Bahn- und Immobilienprojekt Stuttgart 21, Planänderungsverfahren in den Planfest- stellungsabschnitten PFA 1.1, 1.5 und 1.6a

Kritische Analyse der Grundwasserströmungsmodelle und der Beweissicherungsgrenzen

Auftraggeber: BUND-Regionalverband Stuttgart
Rotebühlstraße 86/1
70178 Stuttgart

GZ. 321/12 St. Leonhard am Forst, 13.02.2013

Abbildung 1: Bewertung von Validierungsergebnissen im Vergleich zum Eichzeitraum

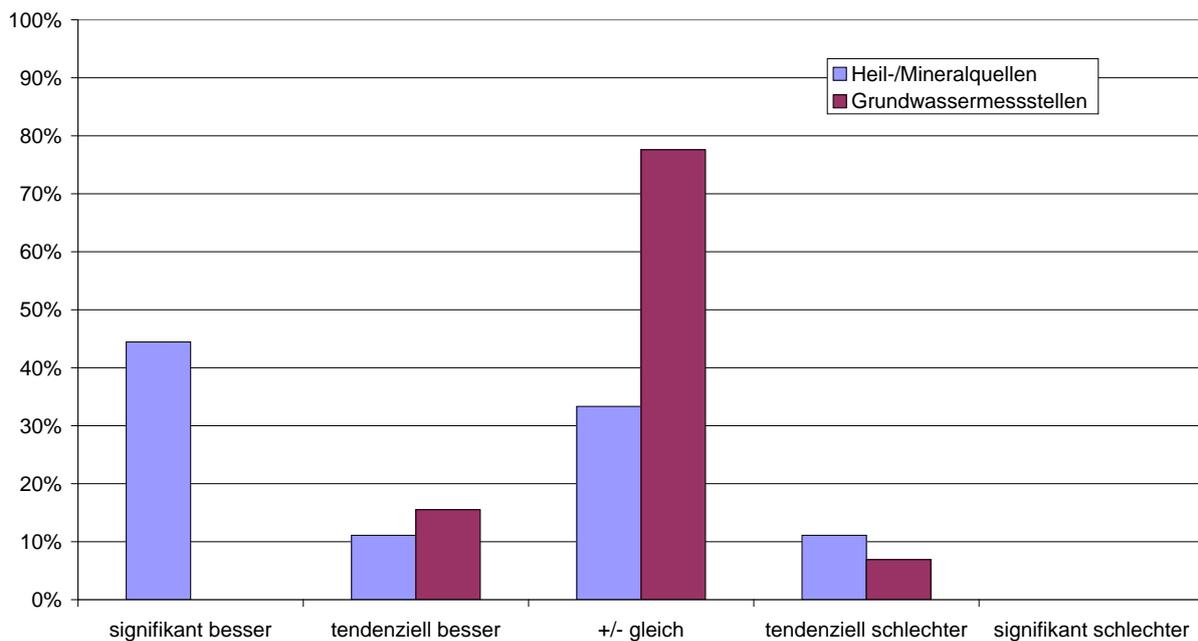
Es fällt auf, dass die Validierungsergebnisse in keinem Fall „signifikant schlechter“ sind als die Eichergebnisse. Bei den Grundwassermessstellen übertrifft die Reproduktionsgüte leicht die Ergebnisse im Eichungszeitraum. Hoch auffällig ausgeprägt ist die deutliche Ergebnisverbesserung in der Validierung bei den Heil- und Mineralquellen.

Abbildung 2: Vergleich der gemessenen und berechneten Grundwasserganglinie der Messstelle P 177

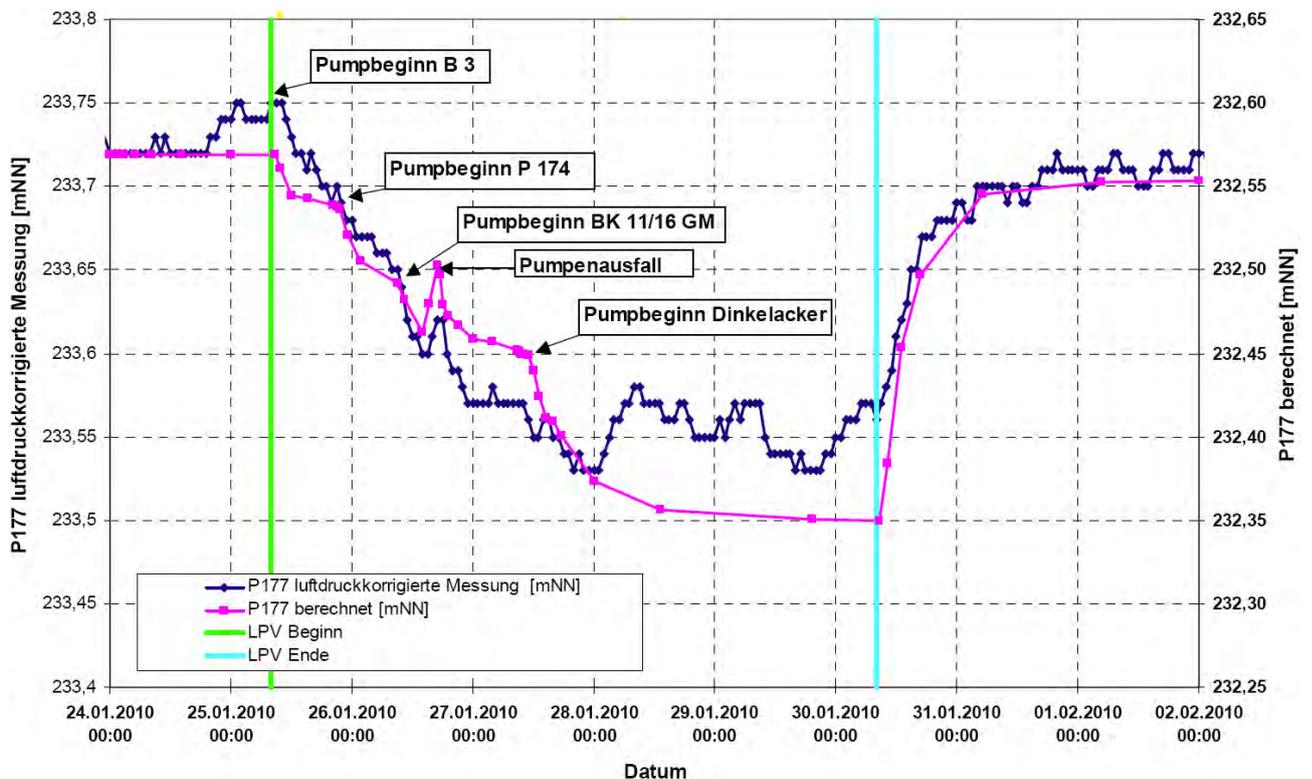
An vorstehender Zusammenstellung fällt auf, dass die gemessenen Absenkungsbeträge bis zu über 100% über den berechneten liegen. Bei allen versuchsbedingten und lokalgeologischen Unwägbarkeiten spricht dies nicht gerade für die Prognosesicherheit des Modells, insbesondere im Hinblick auf die geplanten Grundwasserabsenkungen in den Bauabschnitten.

Es verwundert, dass die Modellbearbeiter den Gründen dieser Abweichungen nicht weiter nachgegangen sind. Hier wäre eine analytische Berechnung der Durchlässigkeitsbeiwerte bzw. Transmissivitäten und Speicherkoeffizienten anhand der Pumpversuchsdaten geboten. Die berechneten hydrogeologischen Kennwerte hätten mit den Modellannahmen verglichen und diese erforderlichenfalls korrigiert werden müssen. Dem Bericht ist über solche Bemühungen nichts zu entnehmen.

In [4], S. 99, Abb. 4-2, findet sich ein Diagramm, das in Abb. 2 dieses Berichts wiedergegeben wird. Es zeigt den gemessenen und berechneten Ganglinienverlauf der Beobachtungsmessstelle P 177 während des Pumpversuchs. Die Modellbearbeiter erkennen daran eine gute Reproduktion der Messergebnisse durch das Modell. Den durch die Berechnungen nicht wiedergegebenen Grundwasseranstieg am 28.1.2010 begründen sie mit „natürlichen hydrologischen Schwankungen“ ([4], S. 100). Faktum ist, dass ab diesem Zeitpunkt bis zum Ende der Wasserförderung keine Übereinstimmung mit den Modellberechnungen vorliegt. Ab dem Nachmittag des 29.1.2010, also noch vor Ende der Wasserförderung, steigt der Wasserspiegel unerwartet an, obwohl er theoretisch eine schwach fallende oder gleich bleibende Tendenz aufweisen müsste. Tatsächlich setzt sich dieser Anstieg fast kontinuierlich in den Wiederanstieg nach Pumpende fort. Der Wasserspiegel in der Messstelle verhält sich so, als hätte er „gewusst“, dass der Pumpversuch bald zu Ende geht, und sich in „vorausgehendem Gehorsam“ schon darauf eingerichtet. Eine solche Erklärung ist nicht unsinniger als jene der Modellbearbeiter. Denn das Modell soll ja – neben den Auswirkungen des Pumpversuchs – gerade jene „natürlichen hydrologischen Schwankungen“ nachbilden, welche sie hier als „Ausrede“ für die fehlende Repräsentation der Wirklichkeit ins Treffen führen.

Abbildung 3: Vergleich der gemessenen und berechneten Schüttungsraten der Berger Quellen gesamt

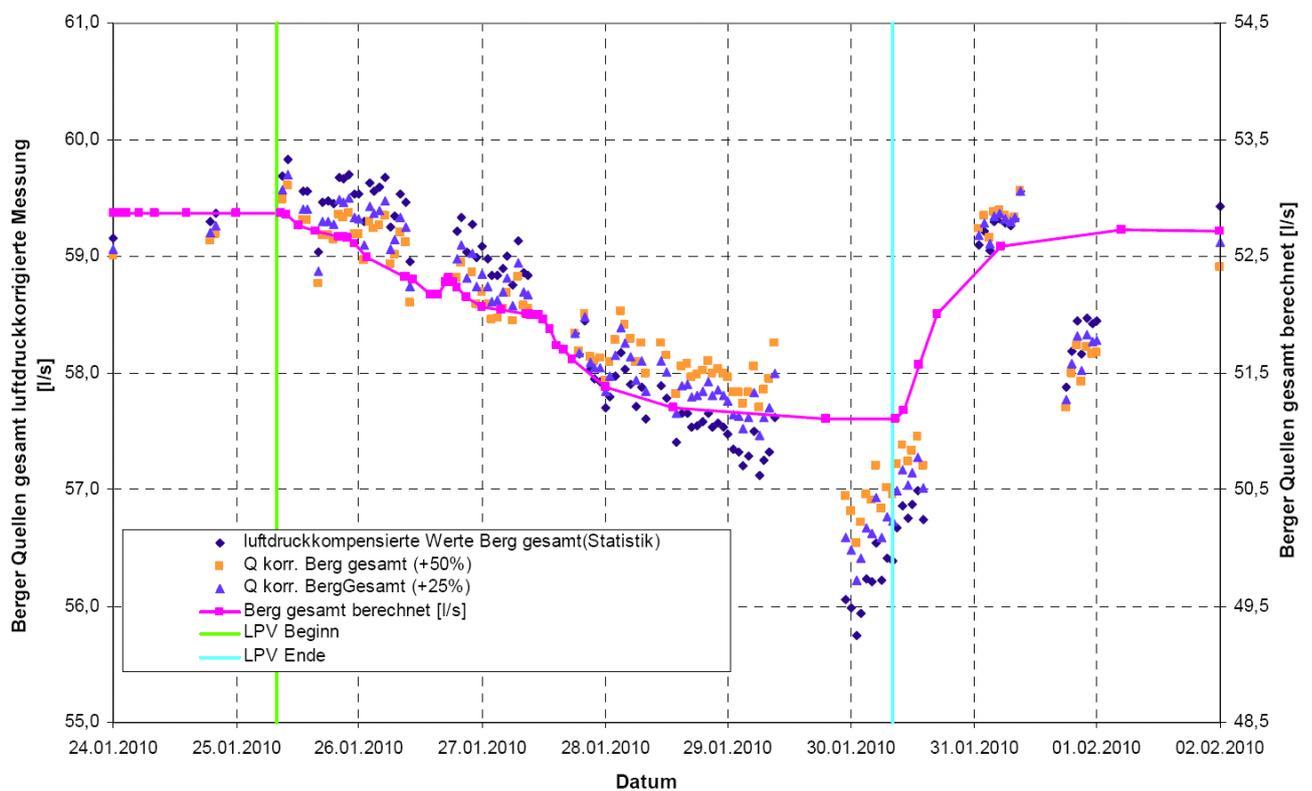
Ein ähnliches Bild zeigen die Berger Quellen, welche ebenfalls als Beobachtungsmessstellen herangezogen wurden und deren Schüttungsverlauf ab der zweiten Tageshälfte des 29.1.2010 bis zum Pumpende nicht mit der Modellberechnung übereinstimmt (siehe Abb. 3 des hier vorgelegten Berichts, entnommen aus [4], Abb. 4-3 auf S. 101). Auch dort ist schon vor der Pumpenabschaltung ein markanter Wiederanstieg zu beobachten, und zwar noch bevor sich ein quasi-stationärer Strömungszustand eingestellt hat. Dies wird von den Modellbearbeitern nicht erkannt und ohne nähere Erklärung mit „nicht pumpversuchsbedingten“ Effekten begründet. Dass genau in diesem kritischen Zeitraum und auch nach Ende des Pumpversuchs Dokumentationslücken über die Quellschüttungen bestehen, stellt die Sorgfalt bei der Versuchsdurchführung in Frage.

Bei der vorstehenden Abbildung ist Folgendes zu beachten: Die Werte auf der rechten Größenachse, der die Berechnungswerte zugeordnet sind, liegen durchwegs um 6,5 l/s tiefer als jene der linken, welcher die Messwerte zugeordnet sind.

Die irreführende Verwendung unterschiedlicher Größenskalen in den Grafiken ist inakzeptabel. Falls es sich hier nicht um eine unbeabsichtigte Fehlleistung handelt, haben sich die Modellbearbeiter große Mühe gegeben, diese durchgehend markanten Abweichungen elegant zu verschleiern. Die gegenständliche Darstellung ist von unabhängiger Stelle anhand der Mess-Urlisten und der Originalberechnungen zu überprüfen. Sollte sich dabei eine Täuschungsabsicht herausstellen (die derzeit nicht erwiesen ist), muss das gesamte Modell wegen Unzuverlässigkeit der dafür verantwortlichen Bearbeiter verworfen werden.
